**UNIVERSIDAD DE LA REPÚBLICA
DIRECCION GENERAL DE ARQUITECTURA**

Licitación Abreviada 02/2020 Instituto de Higiene

Aclaraciones 02

VISTA FRONTAL (interior)

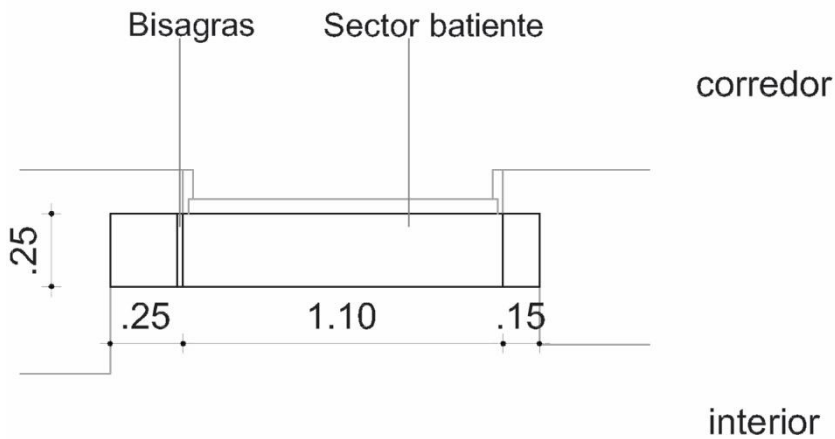
PREGUNTA 3: Con respecto a la planilla C01 ¿se debe hacer un nuevo mostrador batiente en MDF melamínico blanco? De ser así agradeceremos aclaren medidas, herrajes, etc.

RESPUESTA 3: Si, a la planilla C01 se le debe agregar mostrador batiente en MDF melamínico blanco, cantos ABS. Se adjuntan gráficos.
